Modulo per la presentazione delle osservazioni per i piani/programmi/progetti sottoposti a procedimenti di valutazione ambientale di competenza statale

ID: Codice procedura (ID_VIP/ID_MATTM):10844

Impianto per la produzione di energia elettrica da fonte eolica, costituito da 6 aerogeneratori della potenza complessiva di 37,2 MW, un sistema di accumulo da 25 MW e relative opere connesse in località "Rempillo" nel comune di Pitigliano (GR).

ALLEGATO alle OSSERVAZIONI all' IMPIANTO EOLICO denominato REMPILLO nel COMUNE di PITIGLIANO (GR). Composto da n. 5 immagini e n. 5 pagine

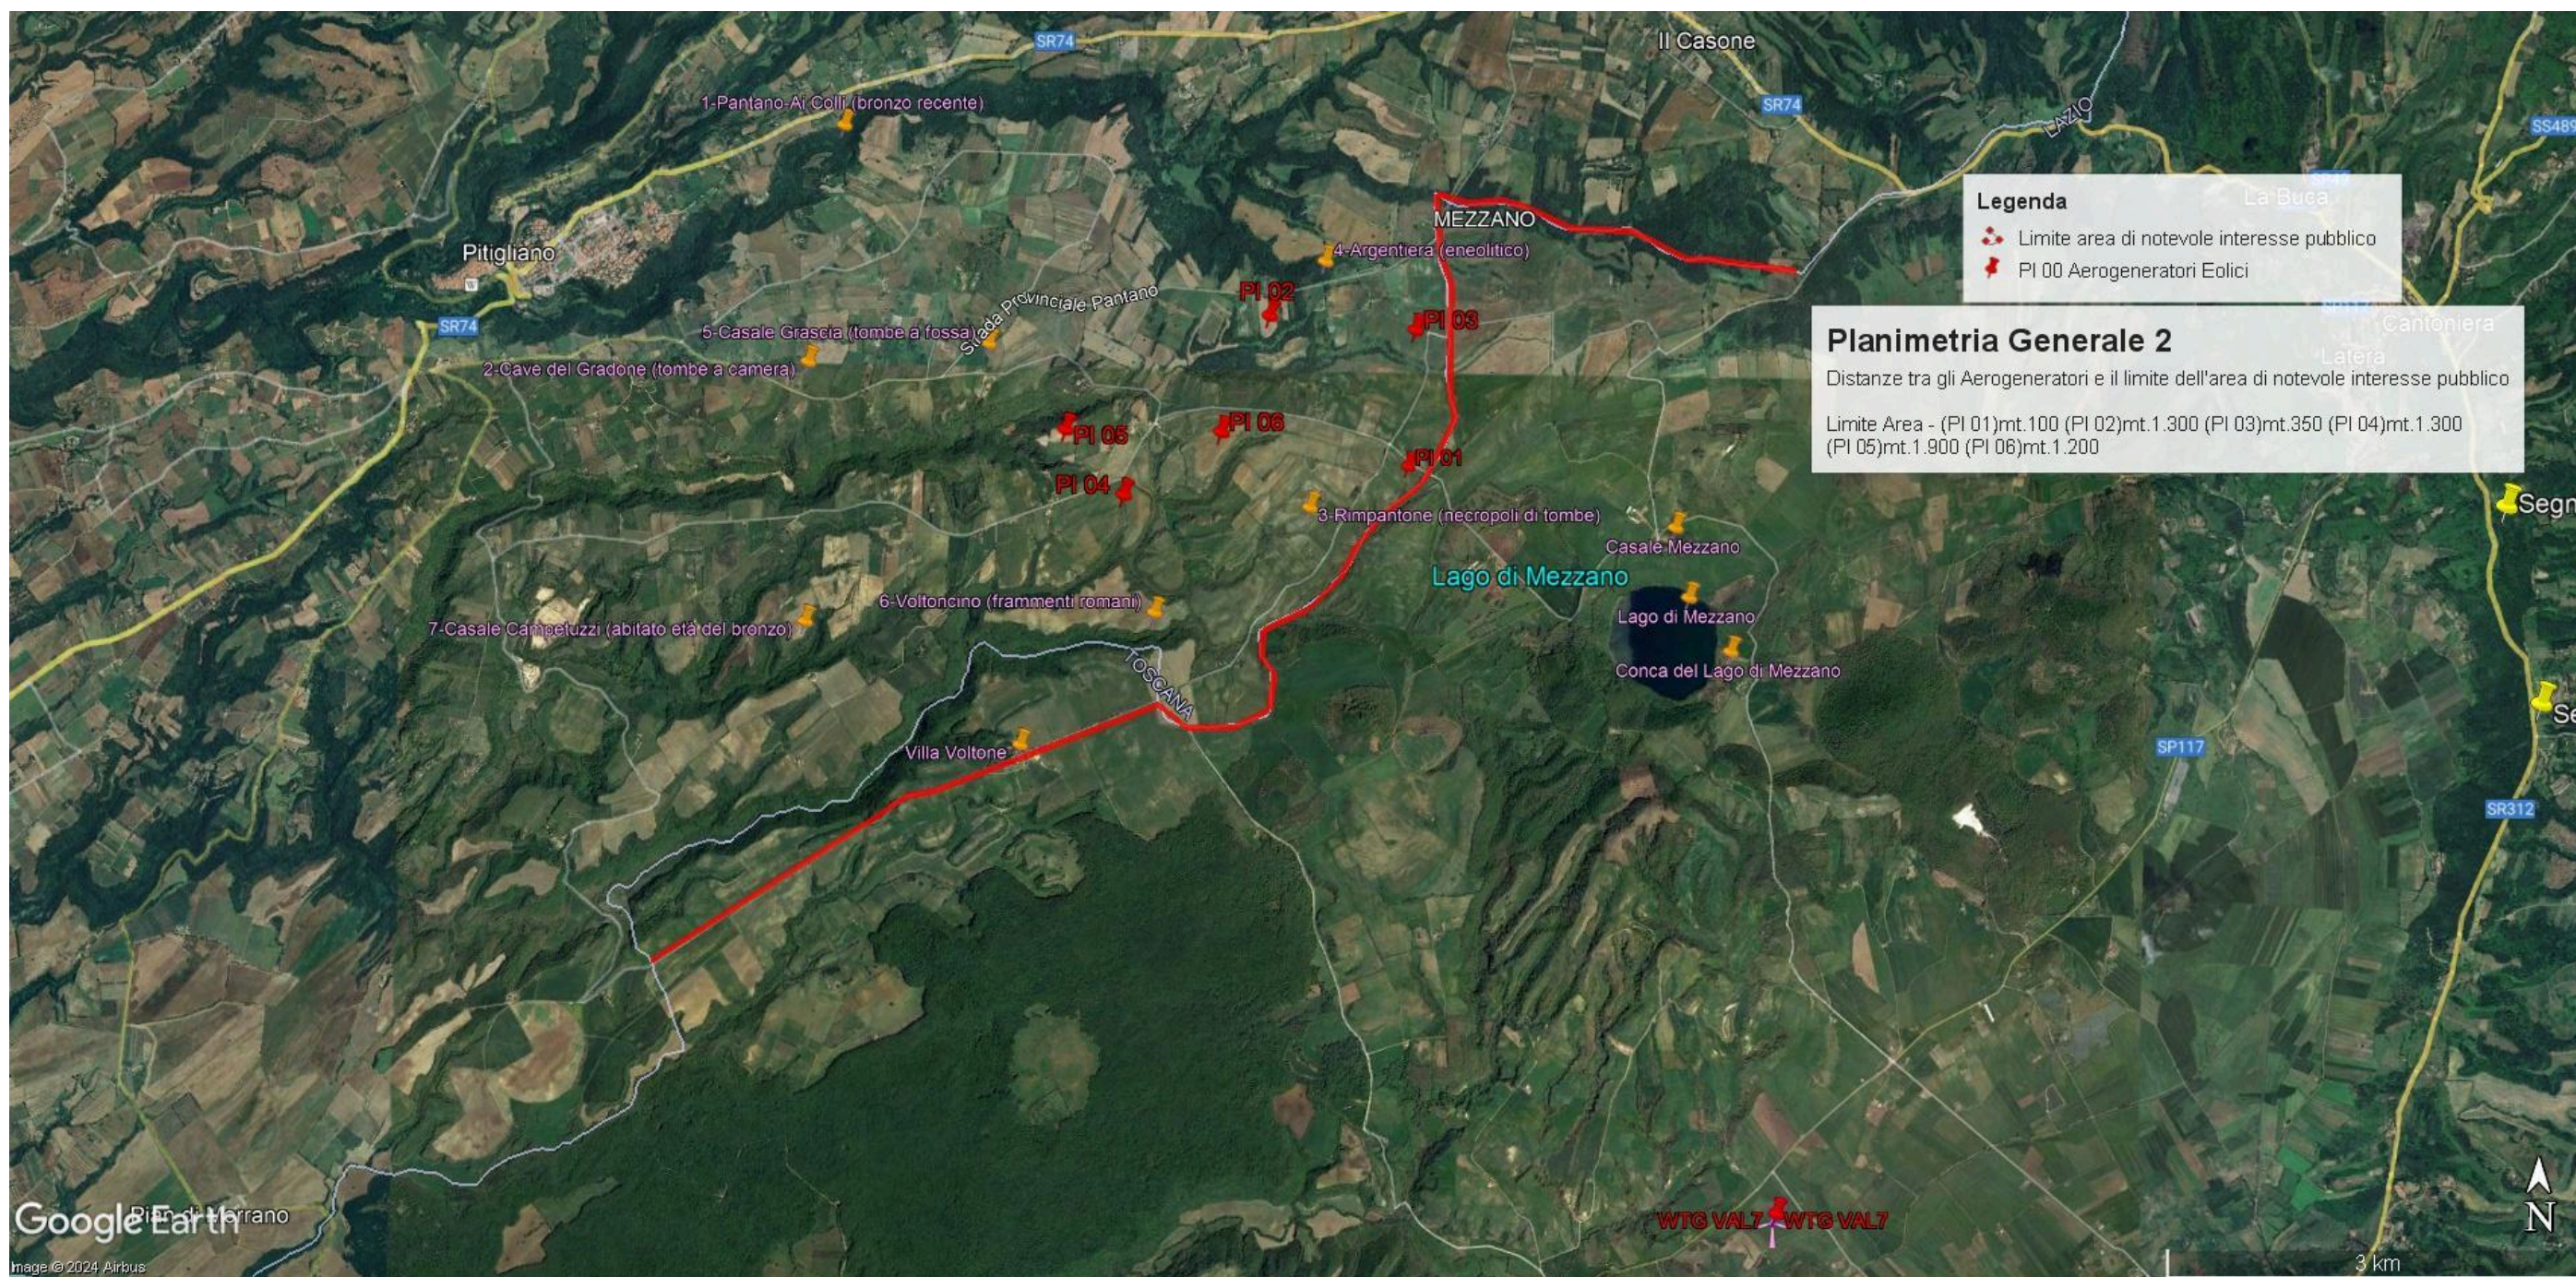
In sintesi, visti l’art. 20 comma 8 lettera c) quater del D.Lgs n 199/2021 e le Linee guida nazionali appena citate, considerato l’enorme impatto dell’impianto eolico industriale denominato “Rempillo” sulla zona paesaggistica di notevole interesse pubblico ben individuata nelle immagini n.1 e n. 2 e sui Beni Culturali evidenziati nell’ immagine n. 3 dell’Allegato alle presenti Osservazioni, per la collocazione delle pale P04 e P05 direttamente all’interno del perimetro di un’area archeologica e per gli impatti anche sull’area intermedia e vasta dei pregiati territori laziali della Tuscia settentrionale e in particolare di quelli del pitiglianese ricco di emergenze agricole, naturalistiche, storiche e archeologiche del periodo etrusco ma non solo, si chiede che venga negata l’autorizzazione all’ insediamento dell’impianto eolico denominato “Rempillo”.

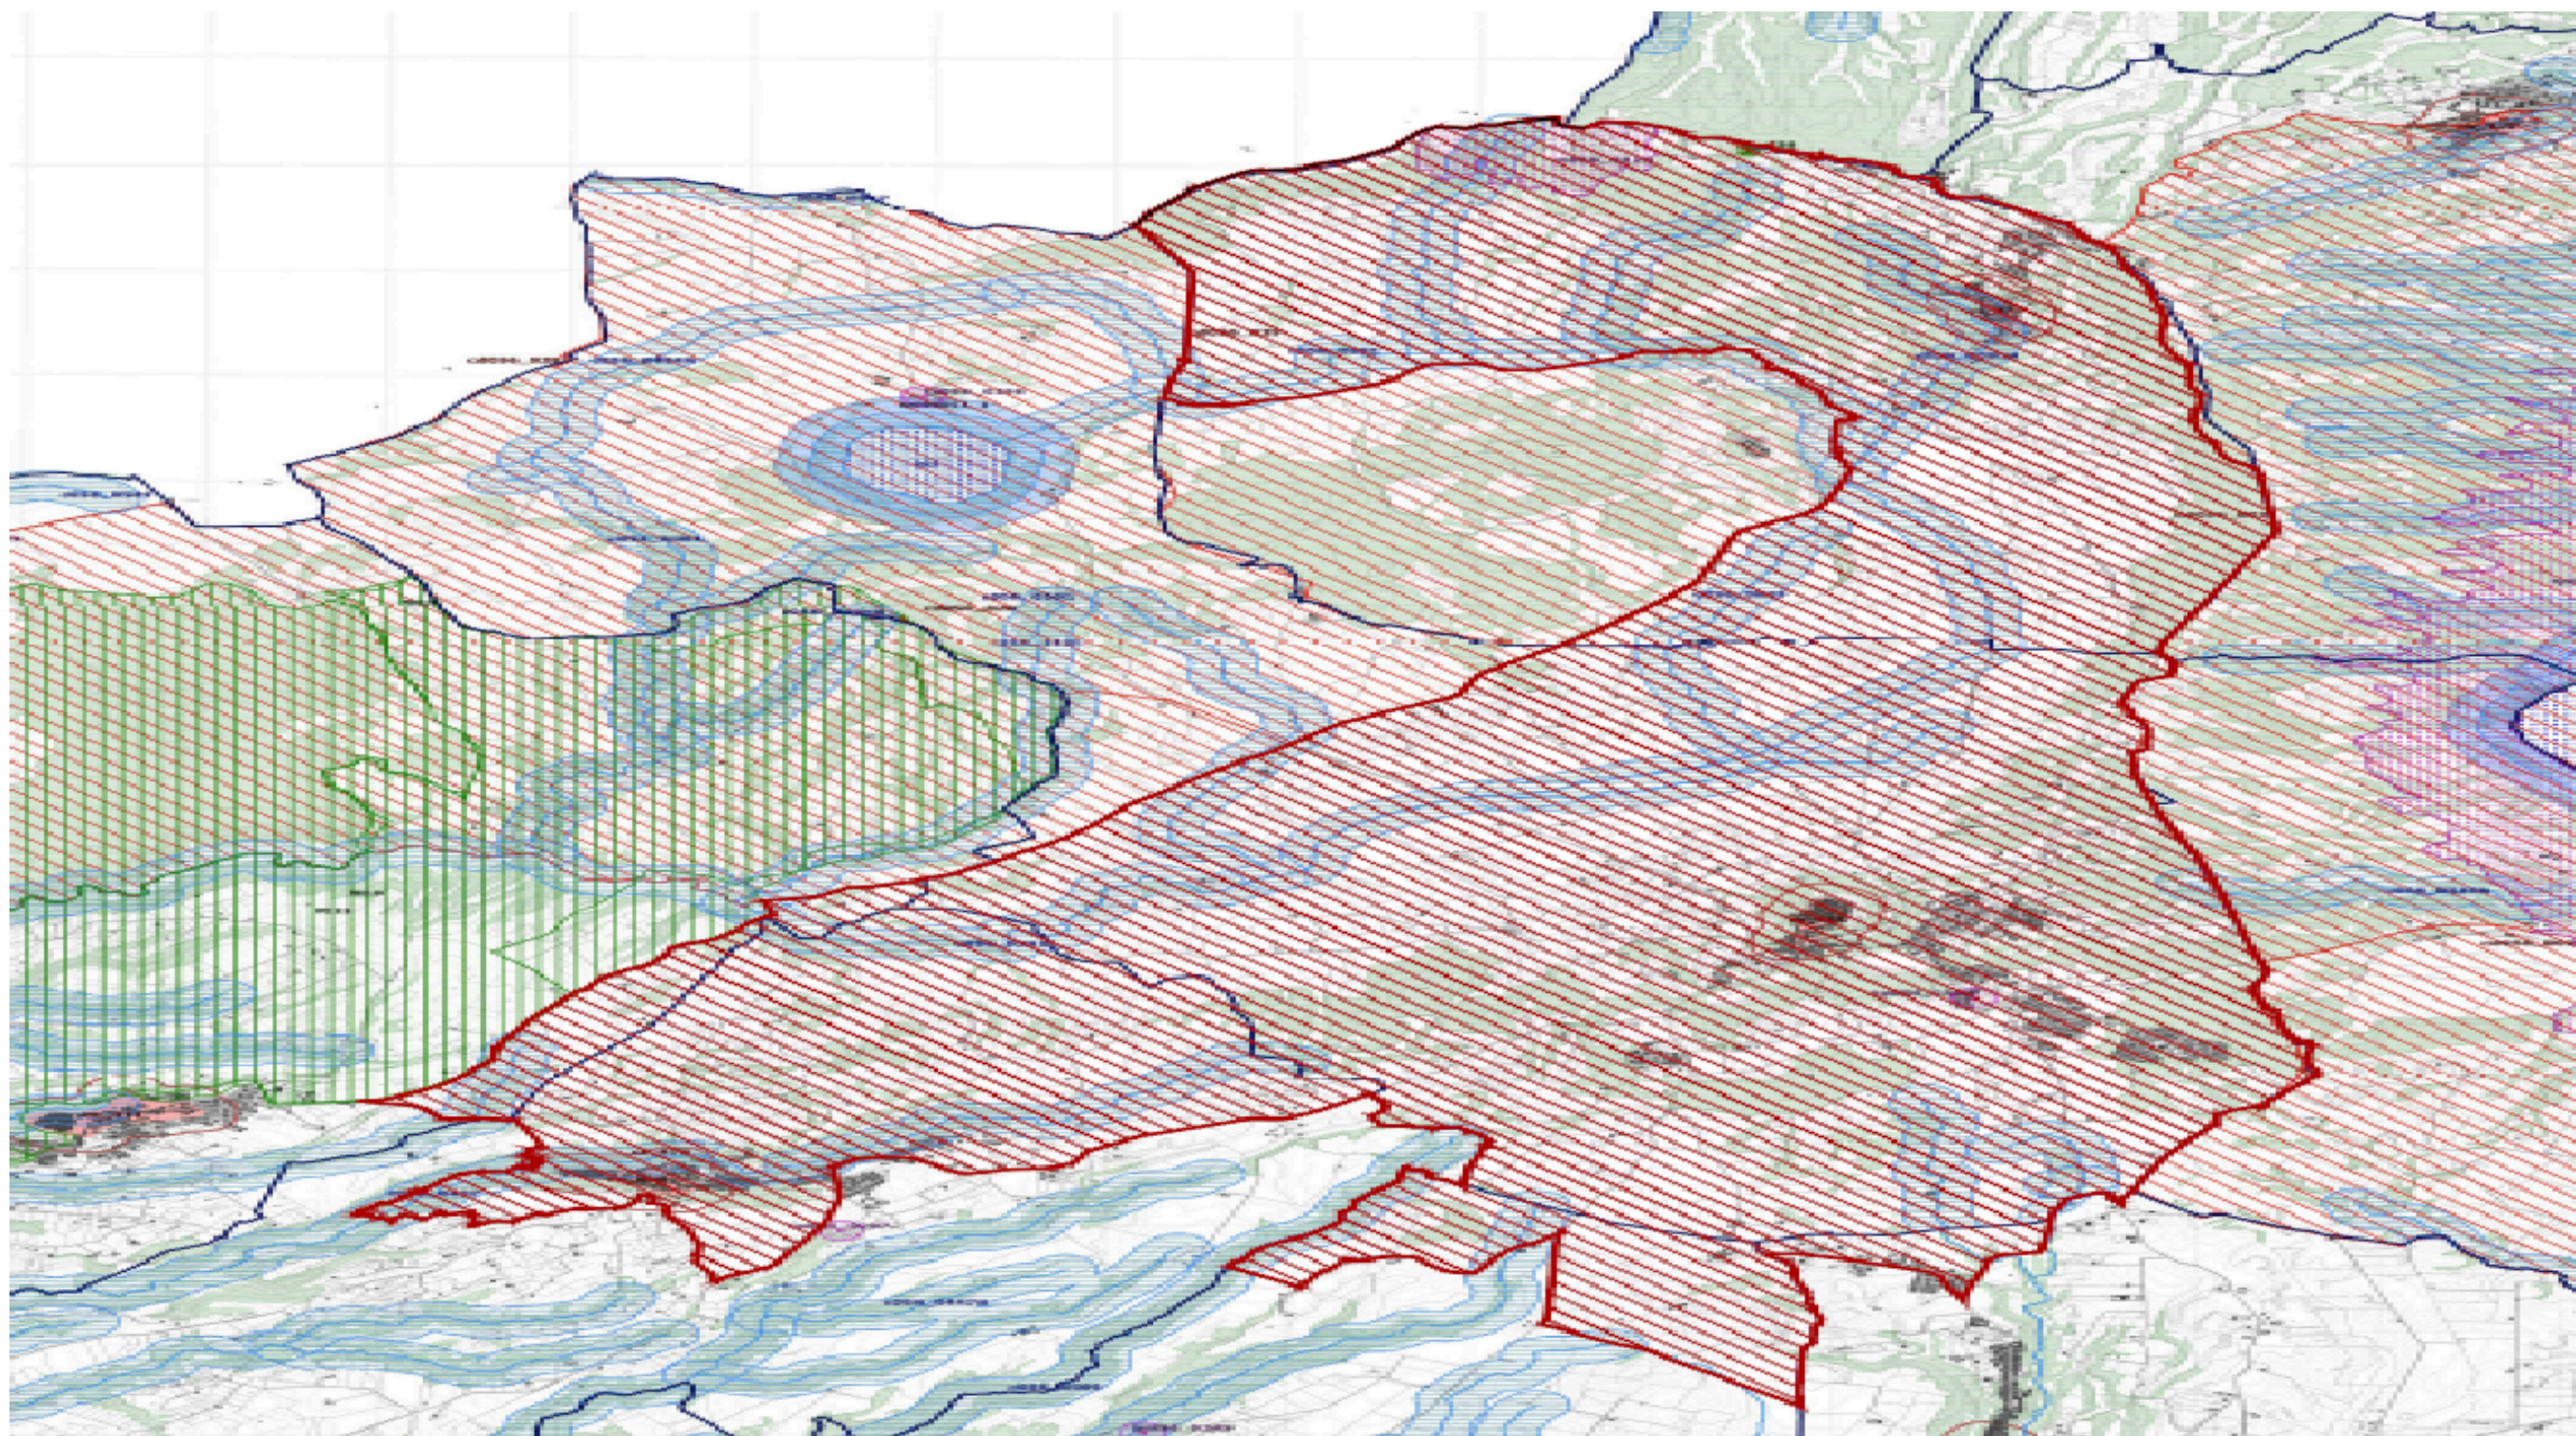
Alla luce del combinato disposto dal "vincolo sul patrimonio paesaggistico (artt. 136 e ss. e 142 del decreto legislativo n. 42/2004 e ss.mm.ii.) e sui beni culturali" (artt. 10 e ss. del decreto legislativo n. 42/2004 e ss.mm.ii.) e dal comma 8 lettera c-quarter del D.Lgs 191/2021 e ss.mm.ii si evince che, ad oggi, le aree in cui sono previsti gli insediamenti dei sei aerogeneratori dell'impianto eolico denominato "Rempillo" non sono idonee perché ricadono tutte all'interno della fascia di rispetto dei **beni paesaggistici di notevole interesse pubblico denominati "Conca del Lago di Mezzano e territorio circostante" (D.M. 22.05.1976)** comprendente anche il **vincolo "Selva del Lamone" (D.M. 22.05.1984)** tutelati **dall'art. 136 del Codice del Beni Culturali e del Paesaggio** e in particolare un aerogeneratori (P01) è a 100 metri dal primo vincolo citato e gli altri cinque compresi in una distanza massima tra 1 km e 2 km (vedi immagine n. 1 dell'ALLEGATO). Nella fascia di rispetto dei 3 km anche la porzione di vincolo rappresentato dalla Selva del Lamone che gode di altre importanti tutele in quanto Riserva Naturale regionale (L. 394/91 e L.R. 29/97), Zona di Protezione speciale (ZPS) insieme ai Monti di Castro collegati tra loro da una Zona di Conservazione Speciale (ZSC), il sistema fluviale Fiume Fiora-Olpeta. La Selva del Lamone oltre il vincolo paesaggistico di notevole interesse pubblico che la rende area non idonea all'installazione degli impianti FER anche nelle sue fasce di rispetto dei 3 km, gode di un'altra tutela che ne rivela l'importanza di area di importanza internazionale per l'avifauna IBA (012) che viene collegata all'altra IBA (099) Lago di Bolsena attraverso la ZPS Caldera di Latera e la ZSC Lago di Mezzano che insieme sono compresi nel vincolo paesaggistico "Conca Lago di Mezzano..." e verranno uniti dal nuovo vincolo paesaggistico "*Ambito paesaggistico, geologico e geomorfologico dell'orlo della caldera di Latera e delle sue pendici interessate dai centri eruttivi periferici*" (si veda a riguardo la proposta pubblicata sul sito del MIC in data 09/08/2023 e

l'immagine n. 2 dell' ALLEGATO) all'area di notevole interesse pubblico "Conca del lago di

Bolsena” (D.M. 24.10.1960). Praticamente una vasta zona che per interesse paesaggistico e naturalistico oltre che storico, archeologico e identitario rappresenta un unicum nel panorama nazionale.
